Věc : Vyjádření k oznámení záměru „Dálnice D3 „Středočeská“ - stavby 0301 – 0303 (1. etapa)“ v rámci posuzování vlivů na životní prostředí dle zákona č. 100/2001 Sb., o posuzování vlivů na životní prostředí.

Zámnové sdružení obcí KLID - vyjádření k oznámení v rámci řízení EIA

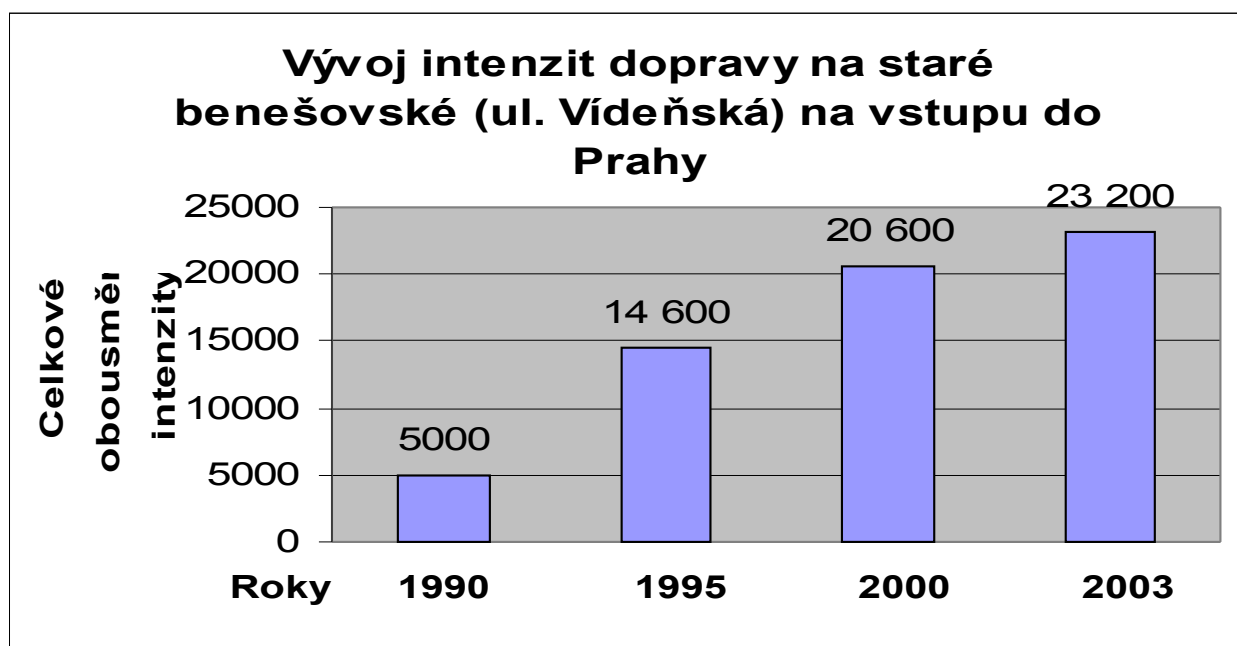
Záměr prezentuje úmysl napojit dálnici **D3 na SOKP**, přičemž se předpokládá, že **intenzita dopravy na posledním úseku Psáry-Jesenice bude v roce 2030 48 800 vozidel denně** (Oznámení, Tab 1., str. 7). Z dostupných zdrojů o SOKP, konkrétně z internetové prezentace okruhu (www.prazskyokruh.com) lze zjistit, že přilehlé úseky SOKP 512 (Vestec-Jesenice-D1) a 513 (Vestec-Lahovice) jsou plánovány jako čtyřpruhové komunikace šířky R 27,5. Pouze zhruba kilometrový úsek části 513 u Jesenice mezi připojením dálnice D3 a odpojením Vesteckého přivaděče je řešen čtyřpruhem s možností výhledové úpravy na profil osmipruhé komunikace. Čtyřpruhový **přivaděč Vestec**, po němž budou z D3 sjíždět vozidla směřující do Prahy, **se napojuje na jedinou radiální komunikaci mezi Vltavou a dálnicí D1, na Vídeňskou ulici. Zde je však (bez realizace dalších návazných dopravních staveb, jež ovšem**

předkládaný záměr nepředpokládá) nejkritičtější místo celého záměru, nutně způsobující neřešitelné dlouhodobé kongesce v oblasti s vysokou hustotou osídlení a tedy vysoce negativní vliv na obyvatelstvo jižního okraje Prahy. Jejich přenášení by vedlo k úplnému rozvratu silniční dopravy v okolí. Silnice Vídeňská je nemodernizovaná dvoupruhová komunikace, na které byla intenzita dopravy v době přípravy stabilizované varianty dálnice D3 koncem osmdesátých let pod hranicí 5 000 vozidel denně, avšak od té doby dramaticky rostla každým rokem, na hranici Prahy bylo naměřeno v roce 2003 dle ÚDI 23 200 vozidel denně (viz obrázek; zpracováno z dat ÚDI Praha).

Jestli dochází ke zpomalení vzestupného trendu, pak jen proto, že zatížení komunikace je za hranicí kapacity, každodenně se několik hodin vytvářejí dlouhé pomalu se pohybující kolony vozidel. Dle měření ŘSD byla intenzita dopravy v úseku Jesenice-Vestec v roce 2000 12 009 vozidel denně a v roce 2005 již 19 397. Bohužel v roce 2005 nebyl odděleně měřen úsek Jesenice-Vestec a Vestec-hranice Prahy. Přitom tyto úseky odděluje sběrná komunikace z dvoutisícového Vestce a částí obce Jesenice s intenzitou dopravy 6 000 vozidel denně, většina z nich směřuje po radiále do Prahy, např. při měření v roce 2000 došlo k nárůstu zátěže za touto křižovatkou o 3640 vozidel.

Požadujeme vypracování podrobné dopravní studie celého pražského jižního regionu vymezeného západně řekou Vltavou, východně dálnicí D1, jižně řekou Sázavou a severně jižním okrajem MO (rozhodně nikoliv SOKP, neboť hlavní problémy lze očekávat v prostoru mezi oběma okruhy vzhledem k absenci kapacitních radiál). Požadujeme vypracovat prognózu vývoje dopravního zatížení alespoň do roku 2020, lépe 2030, jak je postavena i Tab.1 (Oznámení, str. 7).

Požadujeme aby -pro výše uvedenou dopravní studii- byly použity recentní údaje dopravního zatížení silniční sítě roku 2007 nebo 2008 (viz patrné nedostatky měření intenzit ŘSD z roku 2005 i rychlý meziroční nárůst dopravních intenzit).

Požadujeme, aby demografické podklady pro dopravní studii byly z posuzovaného regionu shromážděny v rámci samostatné demografické studie z podkladů jednotlivých obcí, zejména z jejich územních plánů a z vlastních prognóz rozvoje bytové i komerční výstavby jednotlivých obcí a městských částí. Prognózy z ÚP VÚC Pražského regionu (ač drasticky zvyšované v jednotlivých etapách projednávání) jsou viditelně podhodnocené, což se opakovaně prokazuje. Je to dáno bouřlivým rozvojem bytové i nebytové výstavby (roční růst počtu obyvatel v obcích o 5-10 %).

Požadujeme důvěryhodné posouzení proveditelnosti zapojení dálnice D3 na SOKP u Jesenice pomocí dopravního modelu s využitím výsledků výše uvedené studie bez dalších navazujících komunikací mezi D3 a MO tak, jak předpokládá předkládaný záměr. Požadujeme, aby v případě neprůchodnosti byly předloženy návrhy navazujících komunikací či jiných dopravních opatření. Požadujeme, aby záměr dálnice D3 byl poté posuzován spolu s těmi stavbami, se kterými se průchozí stává, aby mohly být posouzeny i důsledky staveb vynucených realizací D3.
